Variante in corso d'opera n. 4 al permesso di costruire n. 5008/6 (Var. n.3) del 18.10.2013

Progetto di centro commerciale nell'ambito della UMI 1a riferito a P.U.A.
approvato con delibera della Giunta comunale n. 94 dd. 02.10.2013

CONTRODEDUZIONI E CHIARIMENTI TECNICI

(all'osservazione presentata in Comune di Colle Umberto con nota prot. 911 dd. 31/01/2012)

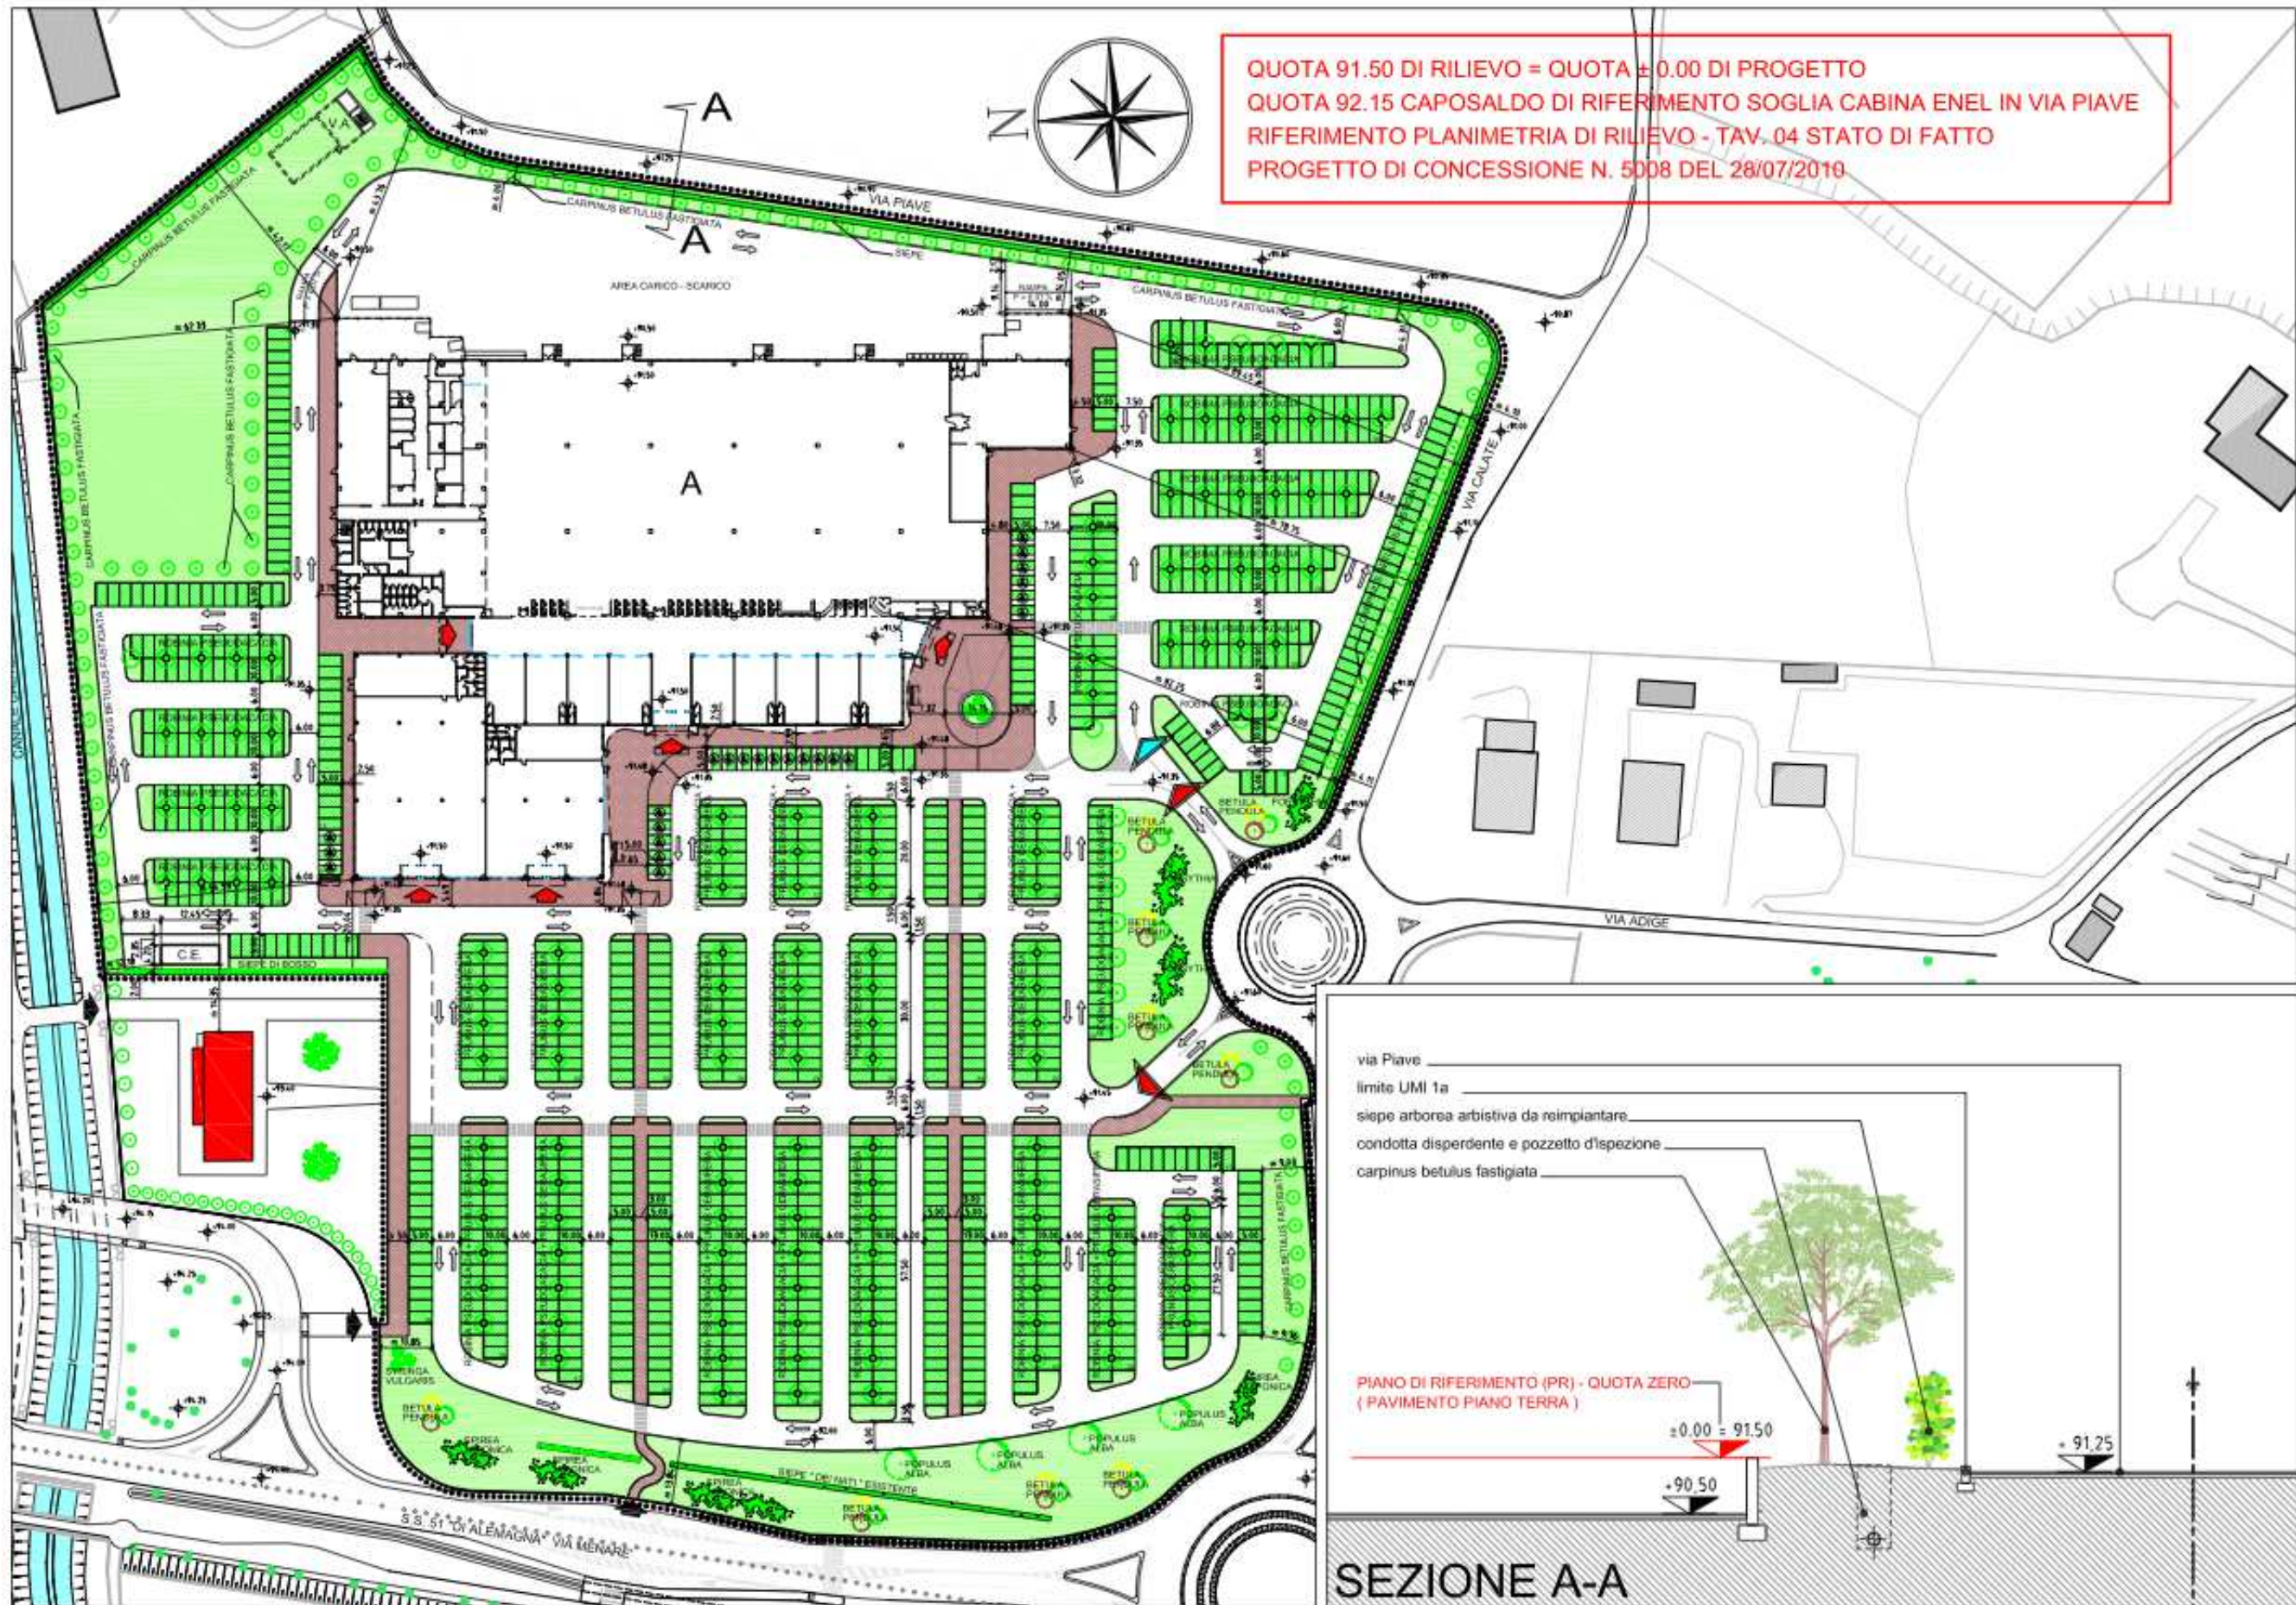
Sulla base di quanto illustrato a pag. 23 dello "Studio preliminare ambientale", non risultano chiarite le modalità di tutela della "Siepe arborea-arbustiva" posta sul lato est del lotto.

Si chiedono quindi chiarimenti in merito alle modalità di mantenimento, sia in fase di realizzazione che in fase di esecuzione.

In fase di redazione del documento di screening, si procedeva con i lavori preliminari lungo il confine del lotto confinato dalla via Piave, constatando che nei termini delle previsioni dell'accordo di programma e sulla scorta degli elaborati di progetto autorizzati, il mantenimento della siepe non poteva essere garantito in quanto le lavorazioni previste per l'allargamento della sede stradale interessavano direttamente detta cortina verde.

In tal senso le opere di scavo necessarie alla realizzazione dell'opera viaria di pubblica utilità compromettevano la sopravvivenza della siepe stessa. Inoltre, il sistema di smaltimento delle acque dei piazzali previsto, prevede la realizzazione di una trincea disperdente lungo l'area verde a ridosso di via Piave. Quest'opera da realizzarsi a ridosso della suddetta siepe sul lato opposto rispetto alla strada prevede lo scavo ad una profondità che comprometterebbe la stabilità delle piante. Pertanto si è resa necessaria l'eliminazione delle essenze prevedendo il relativo reimpianto ad opere eseguite. Si sottolinea che è prevista in ottemperanza di un progetto del verde la piantumazione di un filare di carpini in aggiunta alla siepe come ulteriore diaframma verde a protezione delle aree agricole ad est di via Piave.

SEZIONE A-A

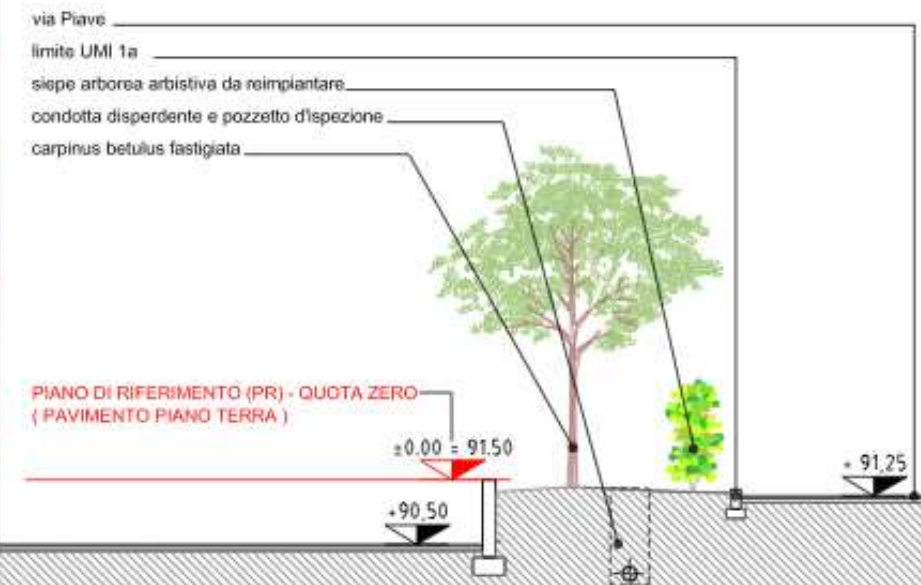
4) Siepi arboree e arbustive

- **Smaltimento acque (attraverso pendenza o con uso di pompe)**
- **Contenimento della strada posta a nord (realizzazione di muro in c.a., terre armate, pendio naturale, altro)**
- **Mantenimento e salvaguardia della siepe di cui al punto precedente.**

Tale previsione porterà ad una condizione naturalistico ambientale e paesaggistico visiva nettamente migliorativa rispetto a quella rilevata.

In tal senso, la sezione A-A, predisposta appositamente per le finalità della presente osservazione, dimostra chiaramente quanto finora argomentato.

Per quanto attiene il "contenimento della strada posta a nord", dalla sezione allegata al punto 4), è chiaro l'assetto finale del confine nord, intendendo superato il dislivello fra la strada e l'area carico scarico, attraverso un muro di contenimento.

Ripartizione % delle emissioni totali regionali 2007/8 di PTS, PM10 e PM2.5
(estratto da Relazione Ambientale Arpav 2012)

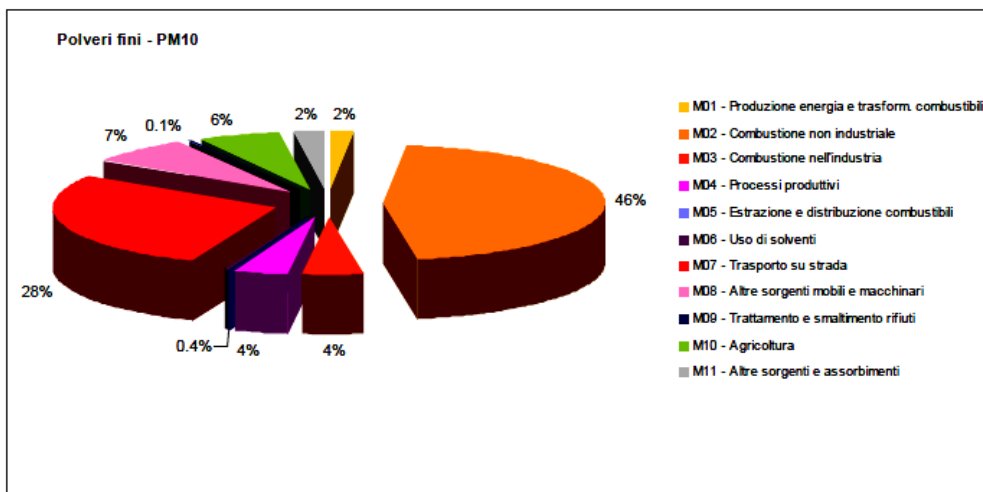
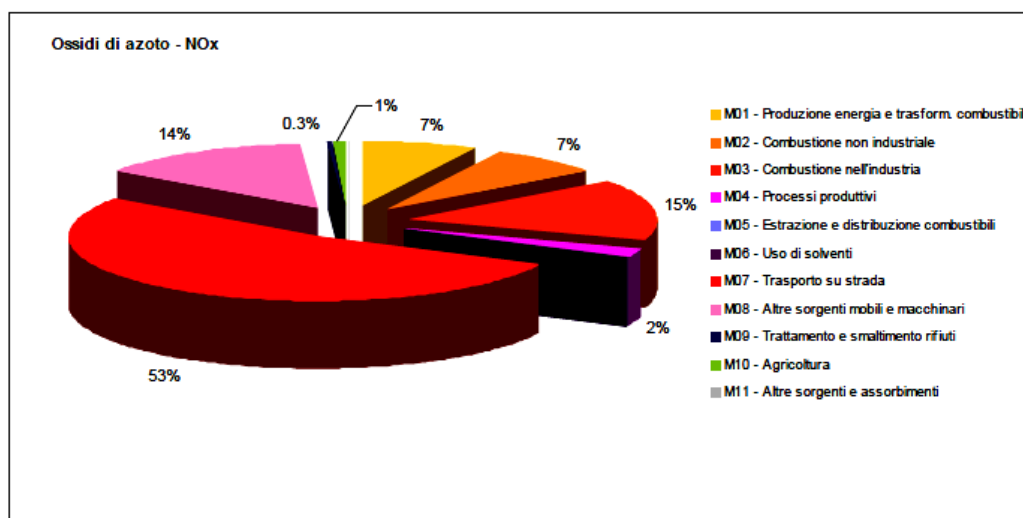
Si chiedono chiarimenti relativamente agli impatti sull'atmosfera determinati dalle fasi di esercizio dell'attività con particolare riferimento alle emissioni generate dal traffico veicolare indotto e alle emissioni prodotte dagli impianti tecnologici e che siano descritte le misure di mitigazione ambientale poste in opera (PM10, NOX, ecc...).

Per una corretta valutazione delle emissioni in atmosfera, si richiede che venga prodotto un apposito studio che individui l'impronta ecologica generata dall'intervento.

Le emissioni di PM10 di origine primaria, stimate nell'inventario regionale 2007/2008, derivano principalmente dalla combustione non industriale (M02), con una percentuale pari al 46%. Tale contributo si riferisce all'utilizzo di caminetti aperti, chiusi/inserti e stufe tradizionali a biomassa legnosa, da cui derivano il 99% delle emissioni attribuite al Macrosettore 2. Segue il trasporto su strada (M07) con un contributo variabile tra il 26% per le PTS ed il 28-29% per PM10 e PM2,5.

In ambito regionale, nel caso degli NOx i trasporti su strada (M07) costituiscono la fonte emissiva principale, con una percentuale pari al 53%. Seguono il comparto industriale (comprendente i macrosettori 01, 03 e 04) con il 24%, il 14% degli altri trasporti (M08) ed il 7% della combustione nel residenziale (M02).

SEZIONE C-C

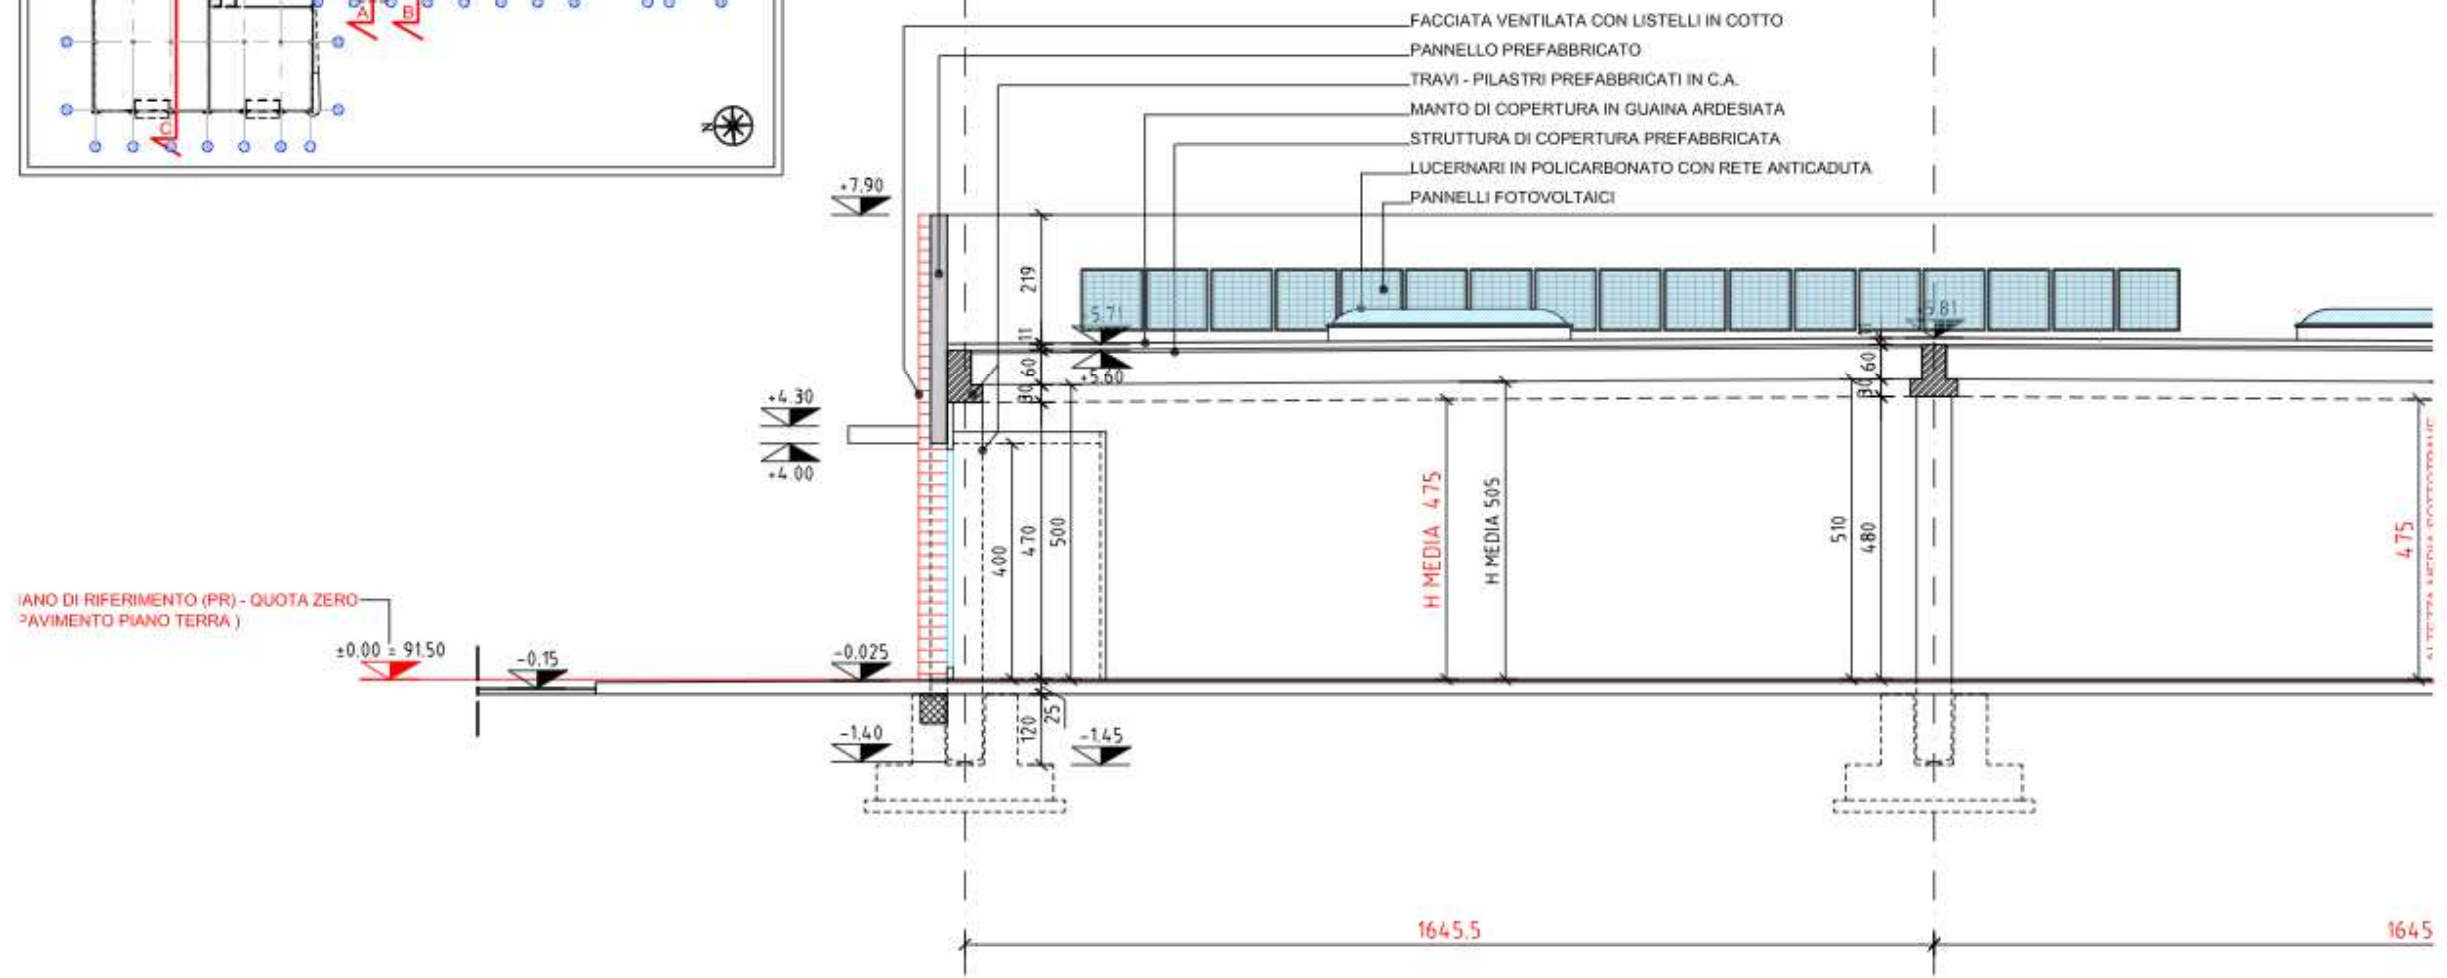
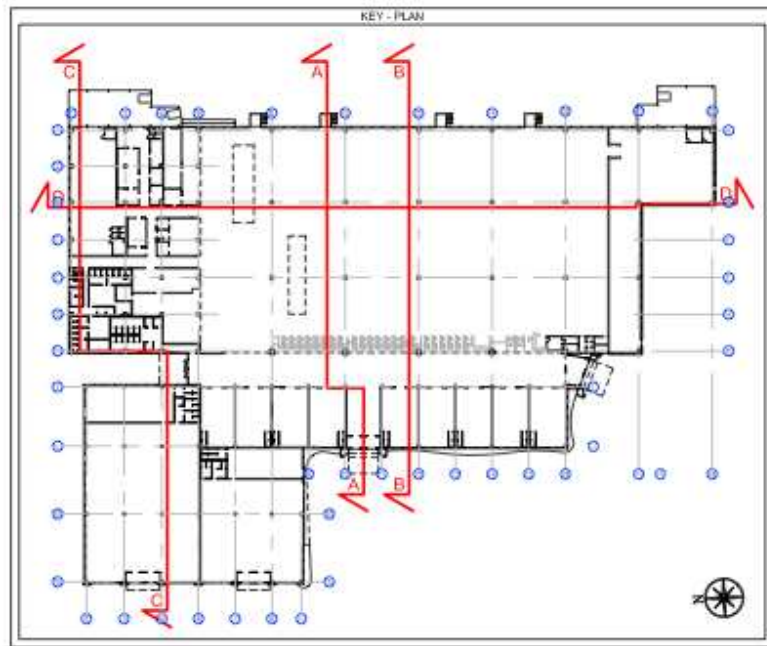
8) Impatto paesaggistico

Si chiedono chiarimenti in merito alla mancanza di un adeguato studio di impatto paesaggistico, in riferimento soprattutto alle strutture fotovoltaiche previste e alle modifiche al parcheggio. Si richiede l'elaborazione di viste o fotoinserti che meglio identifichino l'intervento nel complesso paesaggistico in cui si inserisce, oltre a quanto già riportato a pag 38 dello "Studio preliminare ambientale", che inquadra l'intervento in un intorno territoriale limitato per una corretta valutazione ambientale.

La variante 4, non attiene a modifiche significative che vadano ad alterare la percezione visiva dei luoghi rispetto allo scenario già assentito.

In risposta ai chiarimenti avanzati si allegano alcune viste prospettiche dell'area di intervento, ritenendo già superate le considerazioni dell'inserimento paesaggistico degli interventi nel contesto rilevato e non pertinenti nei contenuti della variante n.4. A tal proposito, al fine di fugare ogni dubbio e confermare le attenzioni paesaggistiche adottate in sede di progetto a limitare l'alterazione visiva delle opere, con una specifica sezione del progetto (C-C) prodotta in risposta all'osservazione, si dimostra come i pannelli fotovoltaici risultino mascherati da una muratura perimetrale dell'edificio che ha uno sviluppo in altezza superiore all'altezza delle strutture fotovoltaiche.

Si esclude pertanto la percezione delle stesse e l'adozione di misure di mitigazione paesaggistica.
